株式会社啓愛義肢材料販売所

破損についてのお知らせ

啓愛 K-213SL-TIR (00090376 前後傾足関節 ロット棒専用 K-213SL-TIR)

2. 破損するケースの使用状況

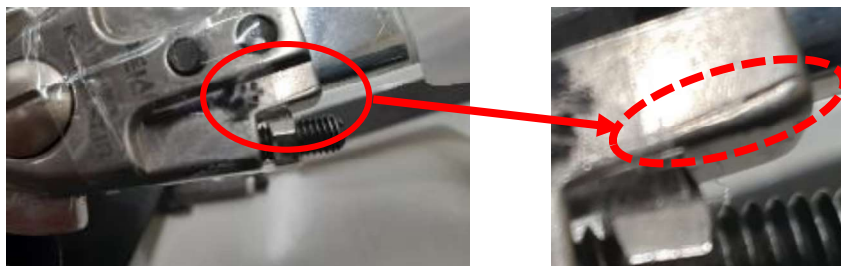
付属の SK ロット棒が曲がって先端が変形した状態。

使用継続すると支柱止め箇所が破損する可能性があります。

破損した場合、支柱のぐらつきが発生します。

支柱止め箇所の強度不足

啓愛 K-213CL-TI／啓愛 K-213SL-TI
